Melkseparatie contact met melk

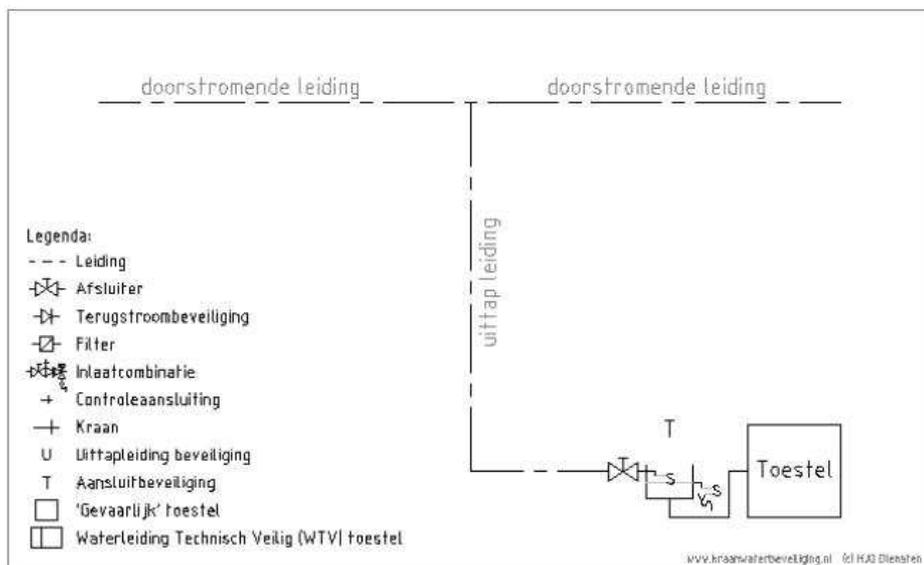
Aansluiting van melkseparatie en contact met melk.

De melkseparatie is niet voorzien van een beluchter type DC of de beveiliging is onbekend.

Wij adviseren minimaal een afsluiter en een atmosferische onderbreking te plaatsen. Wijs 'T' aan voor een afbeelding.

De s-maat van de atmosferische onderbreking en de overloop minimaal twee maal de inwendige middellijn van de aansluitleiding met een minimum van 20mm uitvoeren.
